CLARIFICAREA NR. 2 la DOCUMENTATIA DE ATRIBUIRE
"Modernizarea Centurii Rutiere a Municipiului Bucuresti intre A1 - DN7 si DN2-A2,
Lotul 1, Sector A1 (km 55 +465) - DN7 (KM 64+160) - Rest de executat "

Cod Unic de Identificare Contract: 16054368/2020/1983/S/10

Fig. 2. Schita montare prese pe esafodaje - poza exemplificativa relevanta

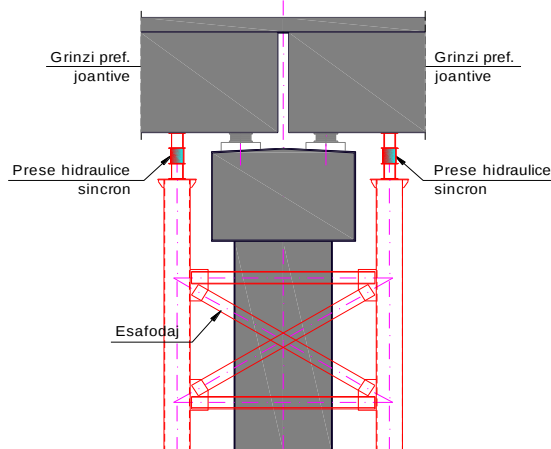
Intrebare 19	La pod km 63+950 10.1 Referitor detaliu pentru aparatele de reazem tip 12 (PI.06.03.C 1) _ cantitatea de 12,04 mc pentru art. PR 01.04 - Placi de racordare 6m , h=0.38 m cuprinde inclusiv cantitatea de beton pentru grinda de rezemare? 10.2 Pentru grinzile prefabricate, in listele de cantitati enumerati 6 bucati de grinzi prefabricate avand lungimea L=24.30m si inaltimea H=1,03m respectiv 6 bucati de grinzi prefabricate avand lungimea L=24.80m si inaltimea H=1,03m iar in partea desenata lungimea acestora este de L=24,00m si inaltimea de H=0.93m, va rugam clarificati. 10.3 Pentru realizarea reparatiilor cu mortare la suprastructura respectiv pentru realizarea camasuirilor la stalpii pilelor din vecinatatea liniilor de cale ferata, va rugam sa precizati unde includem costurile aferente inchiderilor de circulatie a trenurilor si scoatere de sub tensiune a liniei de contact. 10.4 Pentru inlocuirea aparatelor de reazem din neopren, in descrierea de pret faceti referire la executia si montajul confectiilor metalice conform proiectului, nefiind data nici o plansa in acest sens in partea desenata. Totodata in lista de cantitati ati considerat un numar de 6 buc. prese de ridicare suprastructura. Va rugam sa clarificati de unde rezulta numarul indicat de prese necesar ridicarii unei deschideri si sa ne spuneti daca numarul de prese este suficient pentru fiecare deschidere in parte. 10.5 Va rugam sa precizati situatia expropriilor pentru realizarea zidului de sprijin si extindere a culeei C2 respectiv pilei P7 (stanga proiect). Totodata va rugam sa precizati cum se vor cota lucrarile de demolare. 10.6 Va rugam sa precizati care este pozitia kilometrica corecta a acestui pasaj: in listele de cantitati apare poz. Km 64+100 iar in caietul de sarcini km 63+950.

10.4 Lucrarile pentru înlocuirea aparatelor de reazem din neopren vor consta în parcurgerea următoarelor etape:

- asigurarea accesului schele și platforme de lucru
- configurarea și montarea sistemului hidraulic de ridicare
- efectuarea ridicării cca 10 mm pentru eliberarea aparatelor de reazem existente degradate,
- înlocuirea aparatelor de reazem degradate cu aparate de reazem noi.
- coborârea controlată a suprastructurii

Pentru schimbarea aparatelor de reazem se va avea în montarea a 6 prese hidraulice (cate 3 prese pentru 2 linii de reazemare).

Se interzice folosirea preselor hidraulice nesincron.

Modul de montare al preselor în punctele de ridicare:

a. prese montate pe esafodaje
